改善箇所説明図②

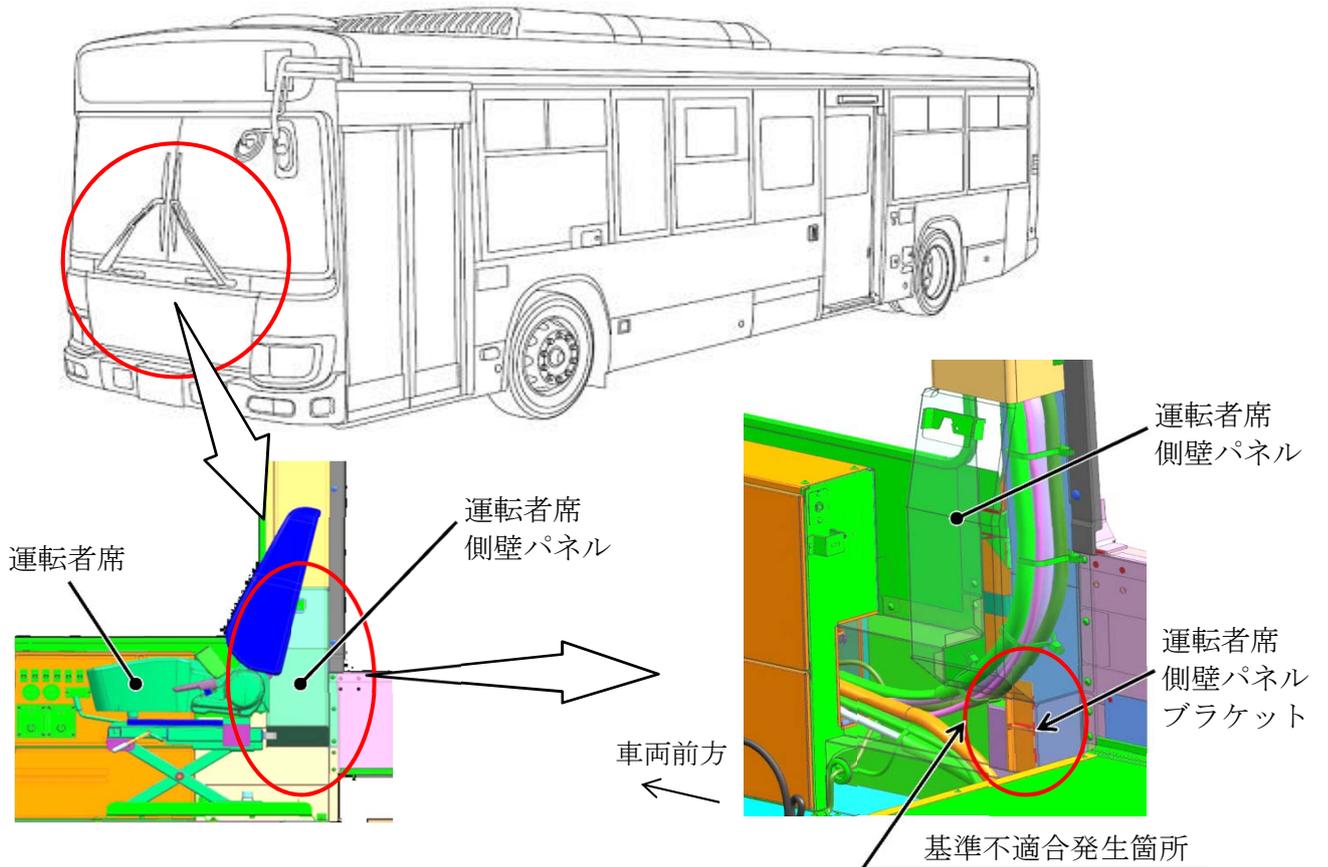
大型路線バスにおいて、運転者席側壁パネル内部の配線の配索が不適切なため、配線が側壁パネルブラケットの端部と干渉するものがある。そのため、そのまま使用を続けると、配線の被覆が損傷して短絡し、最悪の場合、扉が開閉できなくなるおそれがある。

全車両、運転者席側壁パネルブラケットに保護材を追加するとともに、当該部の配線を点検し、損傷している場合は配線を補修する。

識別：運転者席左側ドア開口部のシリアルナンバープレート付近に、水色シールを貼付する。
